REPÚBLICA DE PANAMÁ
MINISTERIO DE AMBIENTE

RESOLUCIÓN No. DEIA- IA- 025 - 2021
De 7 de abril de 2021

Por la cual se resuelve la solicitud de evaluación del Estudio de Impacto Ambiental (EsIA), categoría II, correspondiente al proyecto **INTERCONEXIÓN VIAL VILLA LUCRE – EL CRISOL – CORREDOR NORTE**, cuyo promotor es **TERRAZAS DE VILLA LUCRE 1, S.A.**

PROVINCIA DE PANAMÁ ,DISTRITO DE SAN MIGUELITO, CORREGIMIENTO DE ARNULFO ARIAS - VERIFICACIÓN DE COORDENADAS PROYECTO INTERCONEXIÓN VIAL VILLA LUCRE - EL CRISOL - CORREDOR NORTE

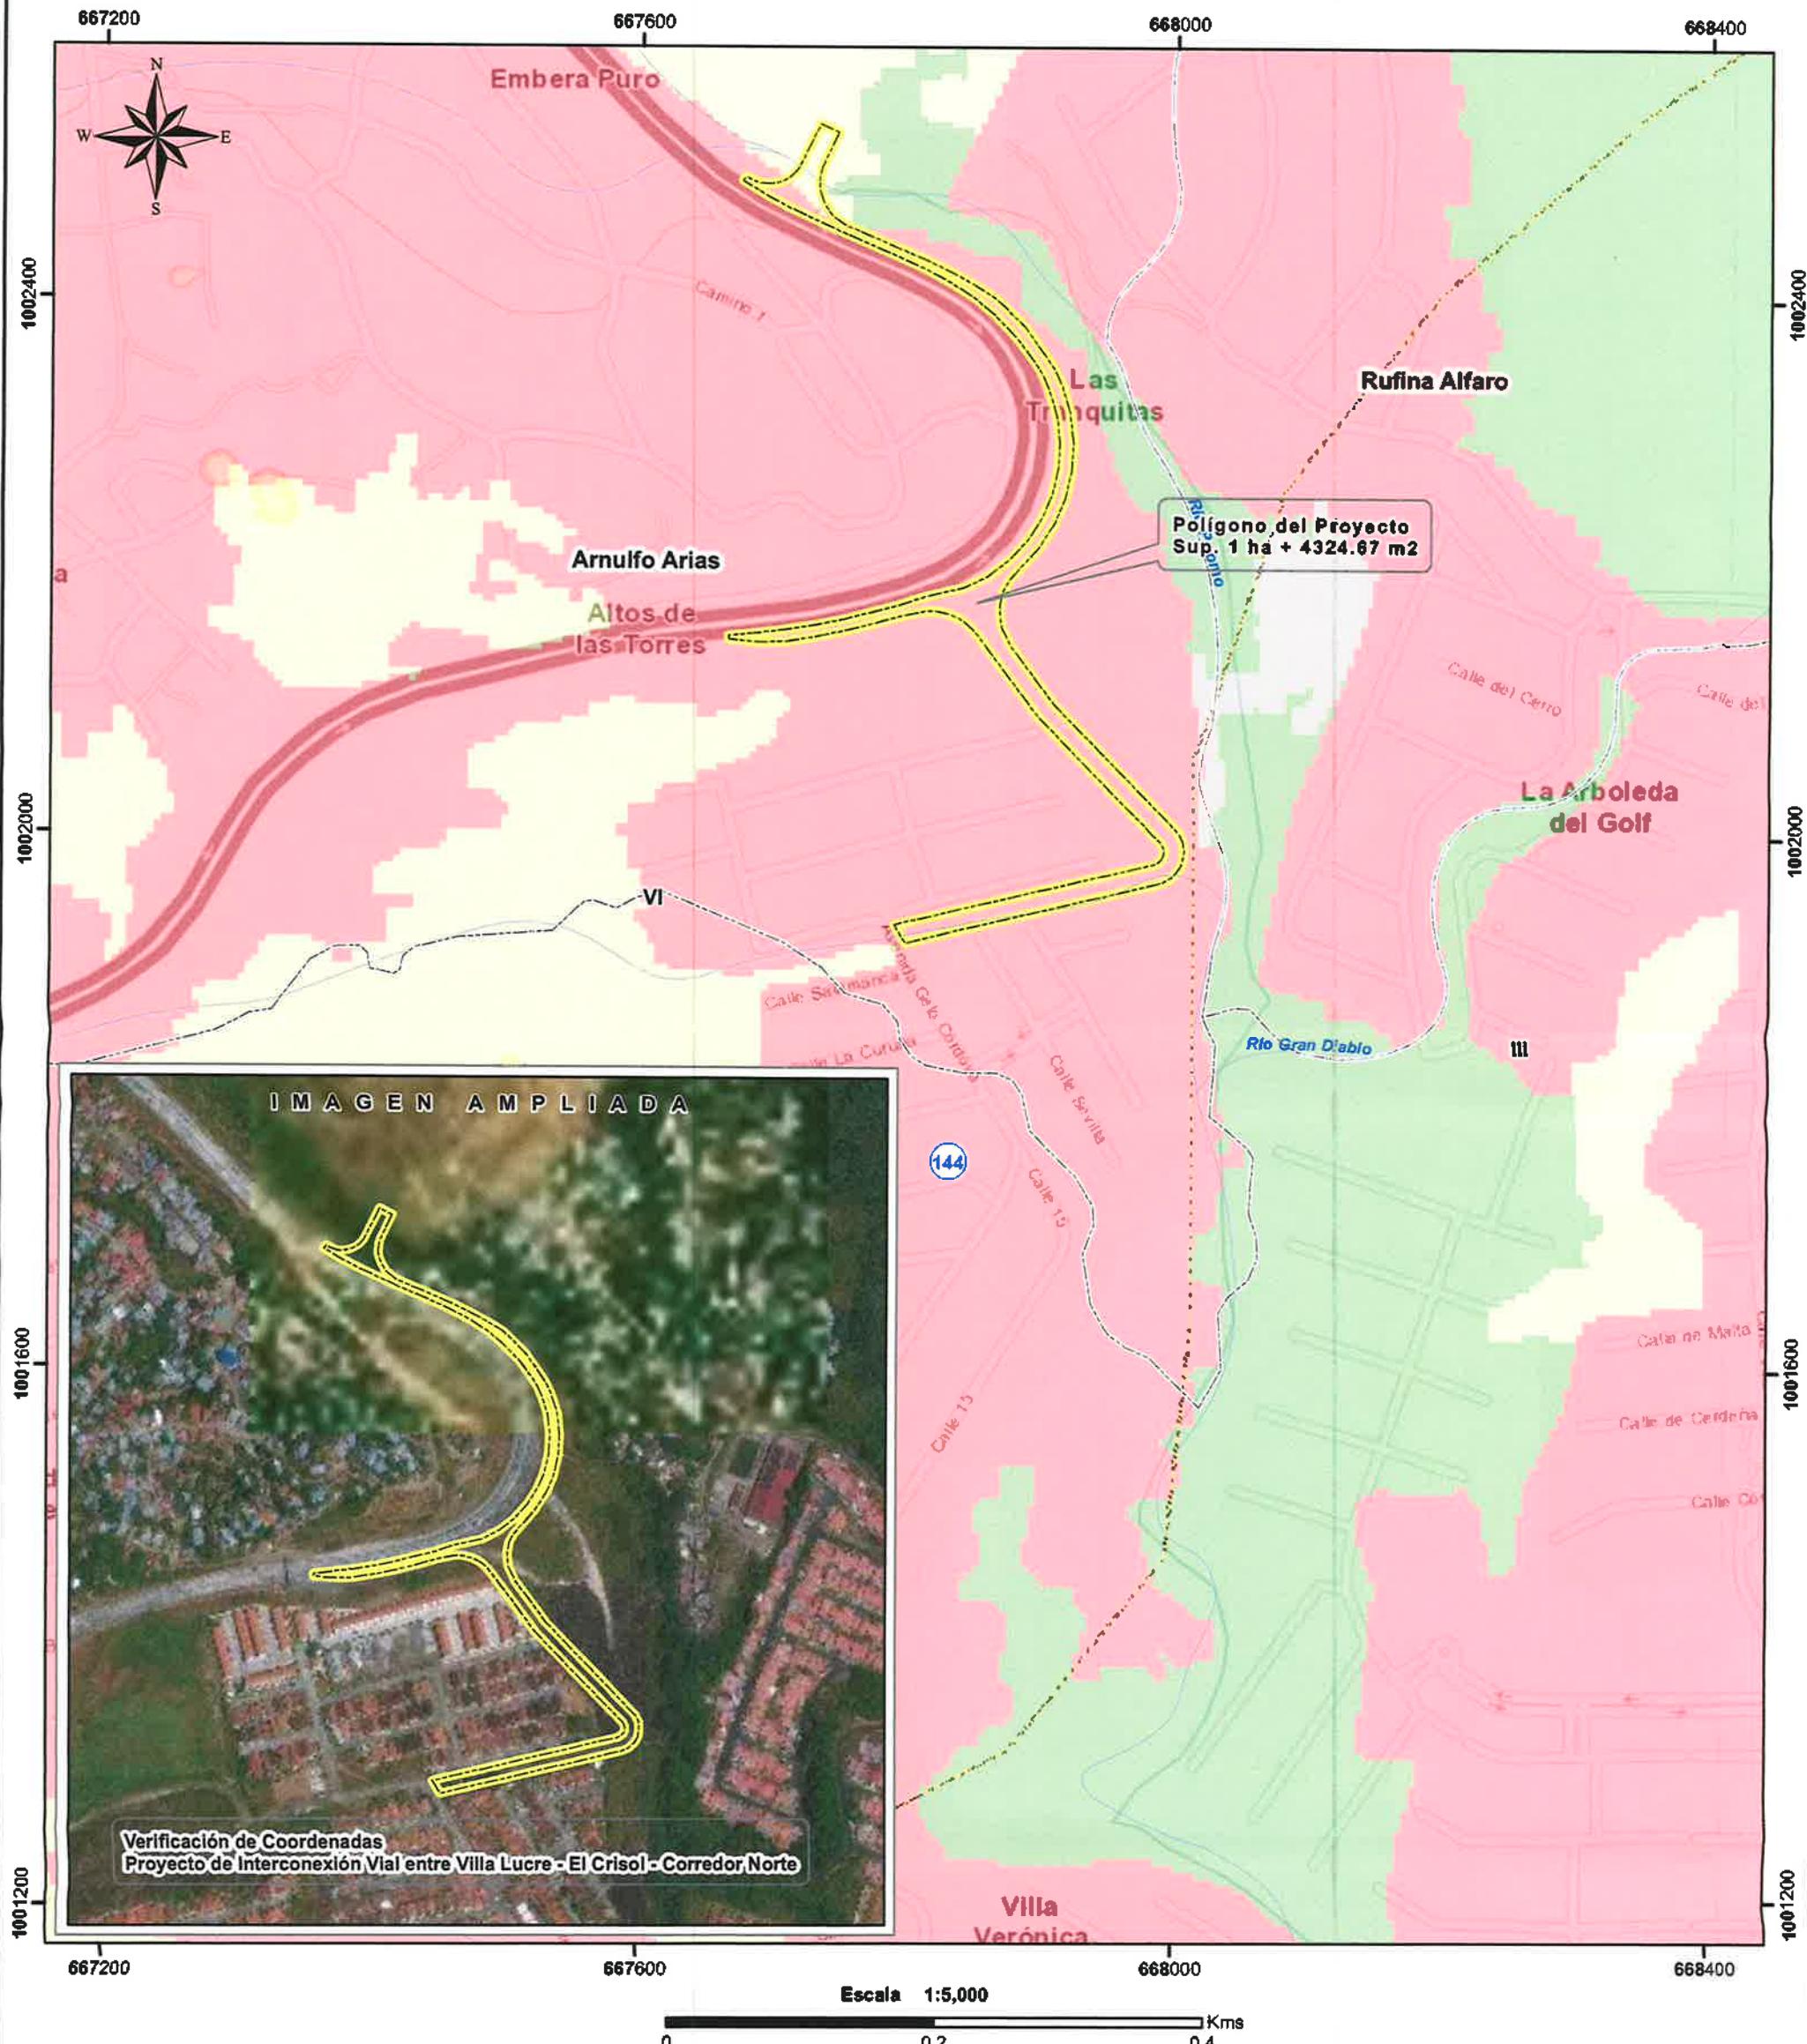
En respuesta al memorando **DEEIA-0545-1611-2020**, donde solicita la verificación de las coordenadas y ubicación con respecto al proyecto categoría II, **INTERCONEXIÓN VIAL, VILLA LUCRE – EL CRISOL – CORREDOR NORTE**, le informamos lo siguiente:

Con las coordenadas suministradas se generó un polígono con una superficie de 1 ha + 4,324.67 m² y se encuentra fuera de los límites del SINAP.
